女川原子力発電所2号炉

泊発電所3号炉

第12条 安全施設（別紙1-2）

泊発電所3号炉 DB基準適合性 比較表

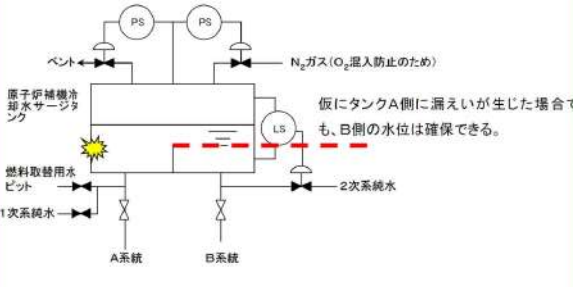
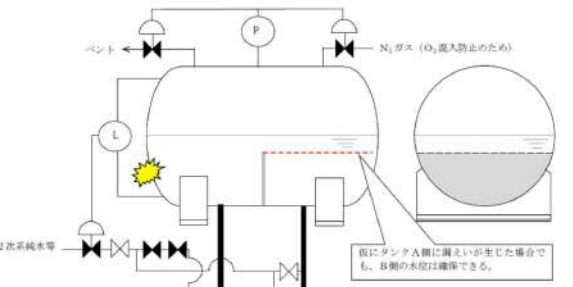
大飯発電所3/4号炉	女川原子力発電所2号炉	泊発電所3号炉	相違理由
<p>図1-1 原子炉補機冷却水系統概略図</p>		<p>図1 原子炉補機冷却水系統概略図</p>	<p>【大飯】 設計の相違 ・系統構成の相違</p>
<p>(2) 原子炉補機冷却水サージタンク故障による安全機能への影響について</p> <p>原子炉補機冷却水サージタンクは炭素鋼製であり、損傷モードとして腐食が想定されるが、外面の塗装並びに、冷却水への防錆剤の添加及び気相部の窒素充填により、タンク内外面の腐食発生を防止している。さらに、本タンクに対しては次の保全を実施しており、仮に故障（腐食）が発生したとしても、漏えいに至る前に故障の検知は可能であるとともに、これまでに故障実績はない。</p> <ul style="list-style-type: none"> ・日々の巡視点検等の外観目視点検にて塗膜の状態を確認している。 ・定期的に内部の目視点検を実施している。 <p>また、タンク内圧は最高使用圧力0.34MPa に対し上記の通り0.005～0.03MPa 程度であり、万一発生した故障が急激に進展し漏えいに至る可能性は小さいと考えられる。</p> <p>仮に、タンクに漏えいが発生した場合においても、タンク内部の仕切り板によりもう一方の系統のタンク水位が確保され、系統機能に影響を及ぼさないことから、多重性を有している。さらに、仕切り板を跨ぐ漏えいが万一生じたとしても、以下の通り本タンクに求められる機能に影響はない。</p>		<p>(2) 原子炉補機冷却水サージタンク故障による安全機能への影響について</p> <p>原子炉補機冷却水サージタンクは炭素鋼製であり、損傷モードとして腐食が想定されるが、外面の塗装並びに、冷却水への防錆剤の添加及び気相部の窒素充填により、タンク内外面の腐食発生を防止している。さらに、本タンクに対しては次の保全を実施しており、仮に故障（腐食）が発生したとしても、漏えいに至る前に故障の検知は可能であるとともに、これまでに故障実績はない。</p> <ul style="list-style-type: none"> ・日々の巡視点検等の外観目視点検にて塗膜の状態を確認している。 ・定期的に内部の目視点検を実施している。 <p>また、タンク内圧は最高使用圧力0.34MPa に対し上記のとおおり0.005～0.04MPa 程度であり、万一発生した故障が急激に進展し漏えいに至る可能性は小さいと考えられる。</p> <p>仮に、タンクに漏えいが発生した場合においても、タンク内部の仕切り板によりもう一方の系統のタンク水位が確保され、系統機能に影響を及ぼさないことから、多重性を有している。さらに、仕切り板を跨ぐ漏えいが万一生じたとしても、以下のとおおり本タンクに求められる機能に影響はない。</p>	<p>【大飯】 ・プラント固有の設定値である内部圧力の相違</p>

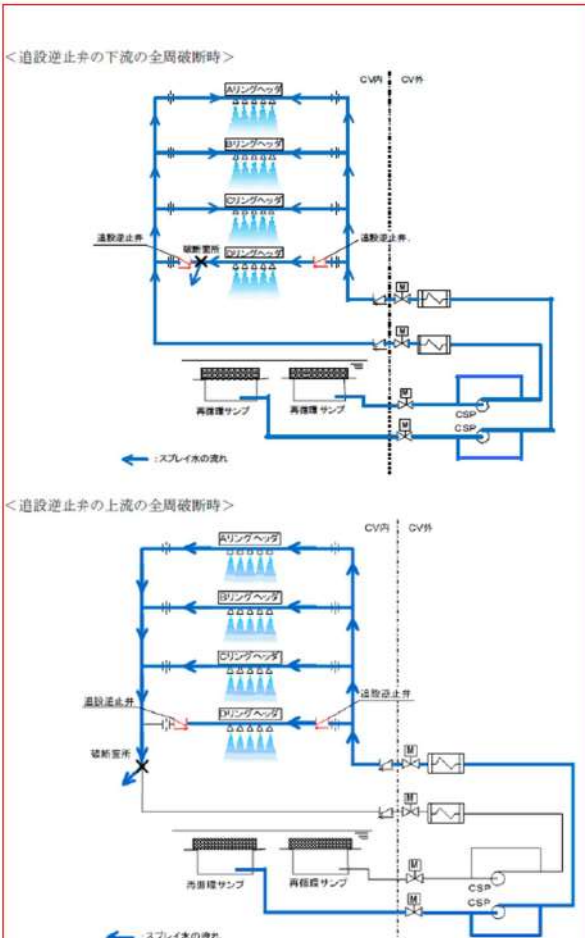
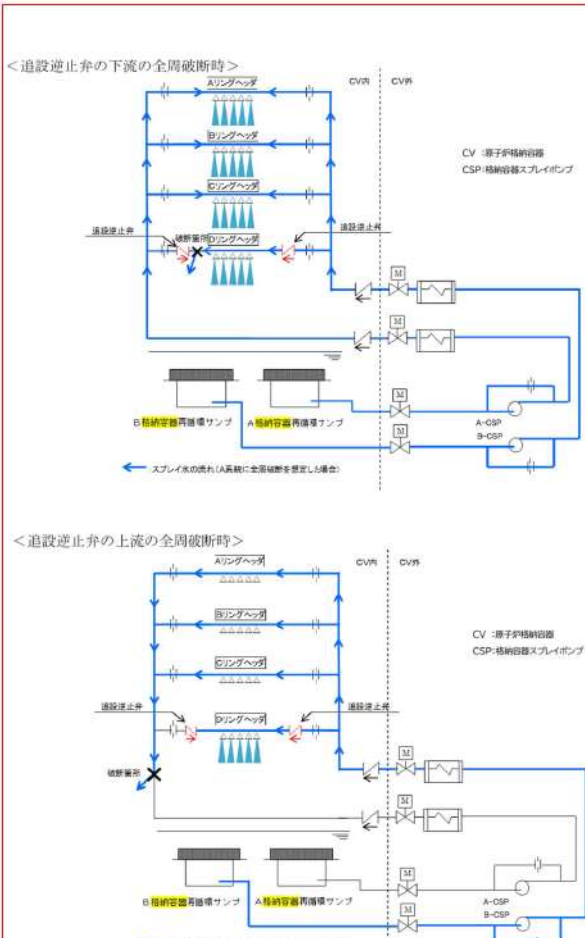
大飯発電所3/4号炉	女川原子力発電所2号炉	泊発電所3号炉	相違理由
<p>は、A～Dリングヘッダすべてのオリフィスの交換が必要となる。</p> <p>c. 図3. 1-3の③に逆止弁を設置した場合</p> <p>この場合も、逆止弁の下流に破断を想定すると、全周破断を想定した系統の流量の全量が破断口から流出する（結果として、全周破断を想定した系統の格納容器スプレイポンプはランアウトする）。また、A, B, C, Dリングを通じての健全側スプレイ水の破断口への回り込みを防ぐことができないため、スプレイ流量は少なくなる。</p> <p>また、設置した逆止弁の上流で全周破断を想定すると、全周破断を想定した系統の流量の全量が破断口から流出する（結果として、全周破断を想定した系統の格納容器スプレイポンプはランアウトする）が、健全側のスプレイポンプからの供給流量は、逆止弁により破断点への流出を防ぐことができるため、A, B, Cスプレイリングからのスプレイ水は確保できる。（図3. 1-6参照）</p> <p>ここで、スプレイ流量を現行の安全解析で考慮している値と同等にするためには、A～Cリングヘッダのオリフィスの交換が必要となる。</p> <p>以上をまとめると表3. 1-1となり、図3. 1-3の①（接続配管のオリフィスの下流）に逆止弁を設置した場合が、Dスプレイリングを通じての回り込みを防止でき、Dスプレイリングからのスプレイ水が確実に確保できるため、設置箇所として適切である。</p>  <p>図3. 1-3 Dリングヘッダ詳細図</p>		<p>には、A～Dリングヘッダすべてのオリフィスの交換が必要となる。</p> <p>以上をまとめると表1となり、図3の①（接続配管のオリフィスの下流）に逆止弁を設置した場合が、Dスプレイリングを通じての回り込みを防止でき、Dスプレイリングからのスプレイ水が確実に確保できるため、設置箇所として適切である。</p>  <p>図3 Dリングヘッダ詳細図</p>	<p>【大飯】設備の相違</p> <ul style="list-style-type: none"> ・プラント固有設計による逆止弁設置可能範囲の相違(1.)により、泊は逆止弁設置検討ケース数が大飯の3箇所に対し2箇所。 <p>【大飯】設備の相違</p> <ul style="list-style-type: none"> ・プラント固有設計による逆止弁設置可能範囲の相違(1.)により、泊は逆止弁設置検討ケース数が大飯の3箇所に対し2箇所。

第10.1.3図 直流電源設備単結線図

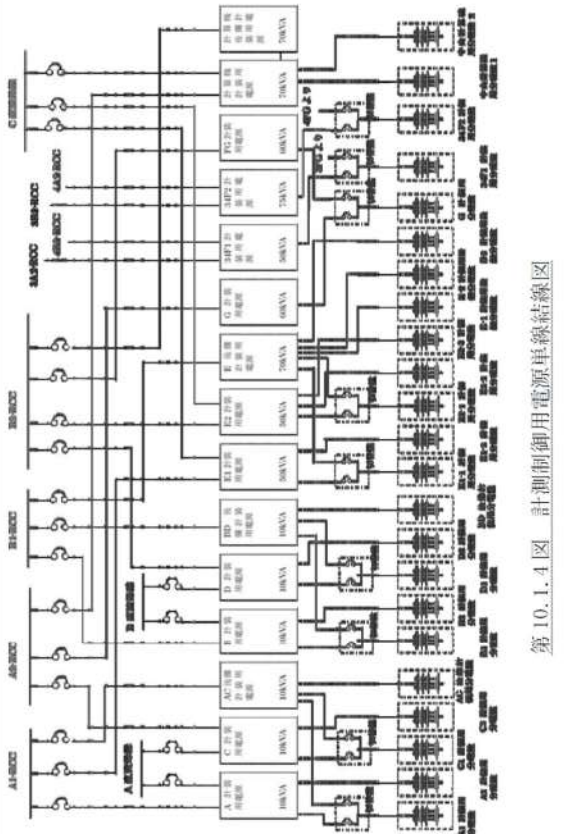
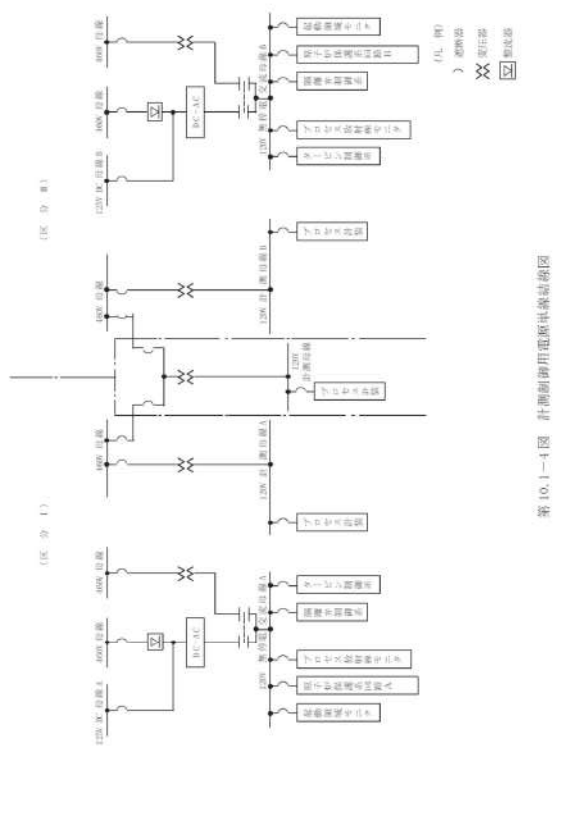
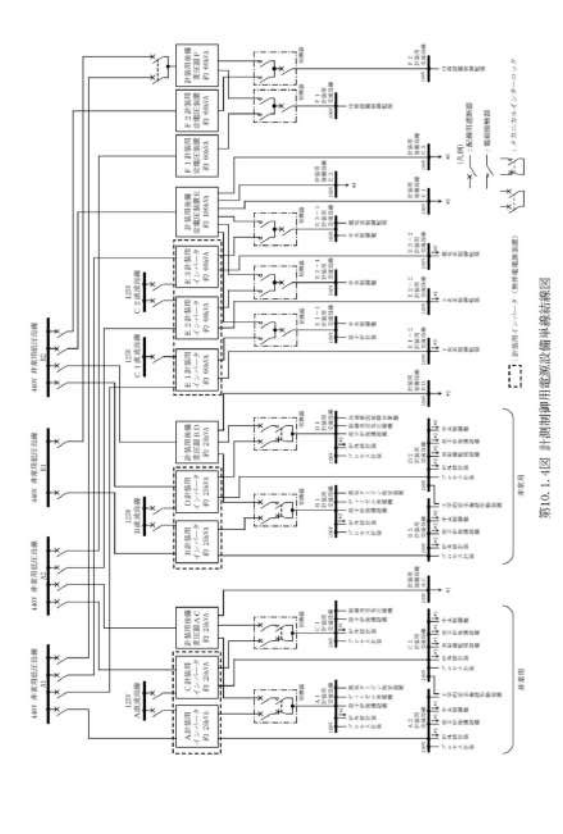
- 【大飯】
記載表現の相違（女川審査実績の反映）
- 【大飯、女川】
記載表現の相違
・図表名称の相違
- 【大飯、女川】
設備の相違
・電源設備の構成に相違はあるが、既許可・既工認の内容を踏まえた記載として
いるという点において同等である。
